**Lista di controllo per la valutazione preliminare
(art. 6, comma 9, D.Lgs. 152/2006)**

Progetto del Distretto della Nautica, Polo della Cantieristica, dei Servizi e delle Attività ittiche in località chiusa della cornai vecchia (Pontedoro) a Piombino (SUAP 2)

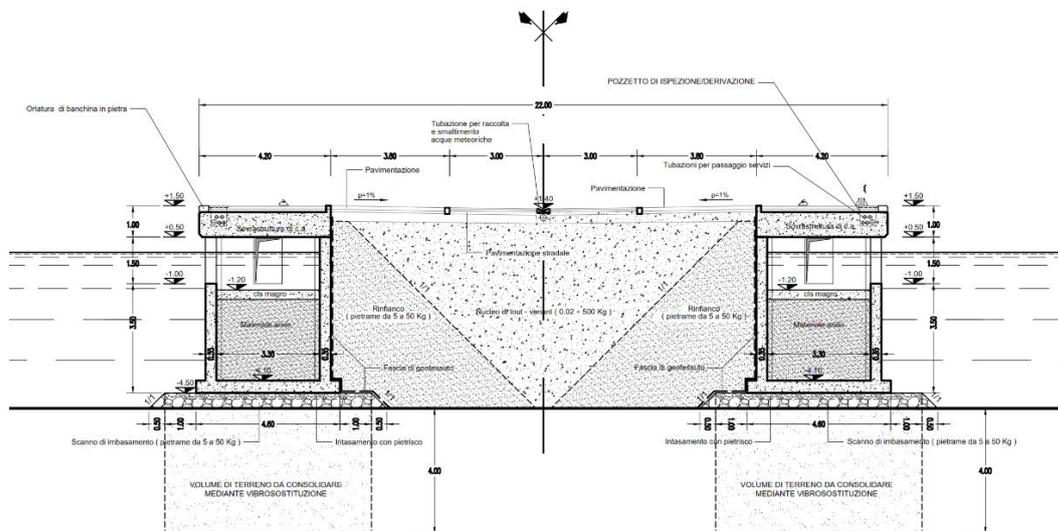
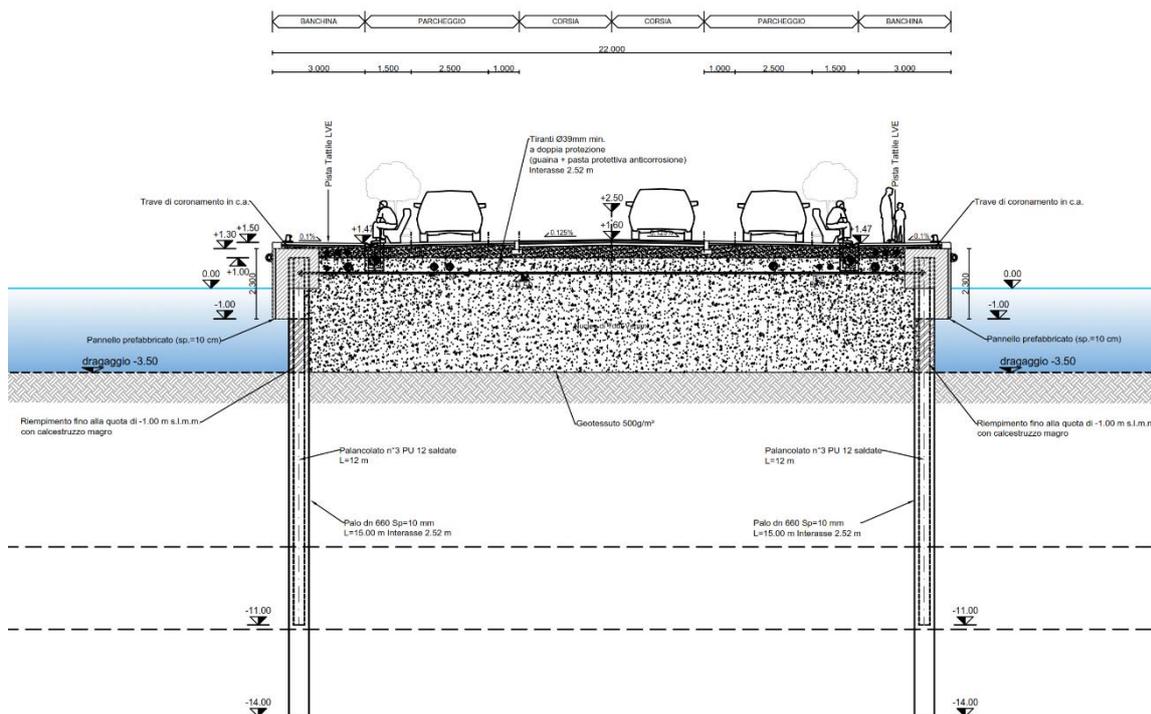
Lo strato compressibile a tali profondità non consente l'utilizzo di strutture a fondazione diretta come i cassoni che invece erano previsti per tale corpo d'opera (metodologia costruttiva) nel PD e nella Valutazione Impatto Ambientale (VIA) (vedi ALL1_PE-GEO-01_Relazione Geologica Geotecnica)

Nota la nuova stratigrafia dei terreni e la conseguente impossibilità oggettiva di mettere in opera i cassoni previsti nella soluzione che ha ottenuto la VIA regionale di cui sopra e che è stata approvata in fase di Progetto Definitivo (PD), anche consolidando il terreno superficiale con i pali in ghiaia, previsti nel PD (vedi immagine seguente), si è optato per una soluzione alternativa che rispettasse la forma, le dimensioni e la tipologia costruttiva del PD e nello stesso tempo venisse utilizzata una metodologia costruttiva già presente ed analizzata per gli aspetti tecnici nel PD ed ambientali nella VIA, come le banchine di riva realizzate in palancoato (vedi ALL5_OM-01 Corografia, ALL6_Inquadramento, ALL7_OM-03 Planimetria generale, ALL8_OM-04 Sezioni tipologiche).

La soluzione scelta (vedi figura seguente) è del tipo a fondazione profonda che prevede per i due fronti banchina due paratie metalliche tirantate tra loro (cofferdam), costituite dalla combinazione di palo (tubo: $De = 660 \text{ mm}$ $sp = 1.0 \text{ cm}$) e palancole (3 PU12 per ogni palo); il palo viene infisso per circa 2.0 m nello strato di calcarenite (-14.00 m s.l.m.) e la palancola invece si ferma sullo strato di terreno più compressibile (-11.00 m s.l.m.).

Si precisa che nella figura che riporta la soluzione del progetto definitivo approvato per i fondali è riportata la quota di dragaggio -5.00 m s.m. in quanto in questa soluzione il dragaggio dei fondali deve essere eseguito prima della costruzione dell'opera; mentre nella figura della nuova soluzione la quota dei fondali coincide con quella naturale in quanto per questa soluzione la realizzazione dell'opera non richiede il preventivo dragaggio del bacino portuale che quindi può essere rimandato ad una fase successiva. La conformità della forma e dimensione delle nuove opere rispetto al PD approvato, risulta evidente dalle figure precedenti; viene inoltre mantenuta la tipologia costruttiva a parete verticale, escludendo ad esempio l'utilizzo di quella a gettata (scogliera con masso di coronamento superiore) o a giorno su pali.
